REGIONE LIGURIA

Oggetto: **S941** - Procedimento di verifica di assoggettabilità alla VIA regionale sul Programma di coltivazione e riqualificazione ambientale della cava di marmo rosso di Cassana denominata "Pescina" in comune di Borghetto Vara (SP).
Fase di verifica di adeguatezza e completezza. **Riscontro.**

Fig.A – rappresentazione cartografica dell'area di cava rispetto ai corpi idrici individuati in base al PTA

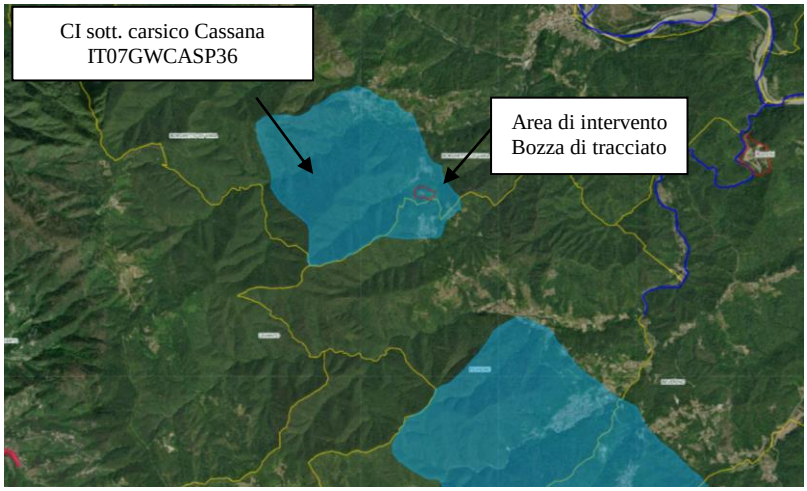
Per quanto di competenza del nostro ufficio non risulta presente, nella documentazione resa disponibile, alcun riferimento al vigente Piano regionale di Tutela delle Acque – PTA (approvato con DCR n. 11/2016).
Rispetto a tale strumento di pianificazione si osserva che l'area di cava non interessa direttamente corpi idrici superficiali significativi individuati, in base alla direttiva 2000/60/CE, nello stesso PTA, ma si evidenzia che il sito è localizzato sul corpo idrico sotterraneo di tipo carsico denominato Cassana – codice IT07GWCASP36. Nella successiva Figura A è riportata la localizzazione del perimetro di cava rispetto alla rappresentazione cartografica dei corpi idrici significativi del PTA.

A proposito di quanto sopra, quindi, innanzitutto si sottolinea che il Piano di coltivazione delle cave situate in area carsica deve individuare eventuali interferenze con il corpo idrico presente, accertarne le emergenze e le caratteristiche idrogeologiche, porre in atto eventuali misure di salvaguardia del corpo idrico stesso, sia nella fase di coltivazione sia nella fase successiva di ripristino ambientale.

In relazione alla localizzazione, nel caso di specie, su acquifero carsico si chiede pertanto di meglio approfondire gli aspetti potenzialmente interferenti con l'ampliamento in oggetto.
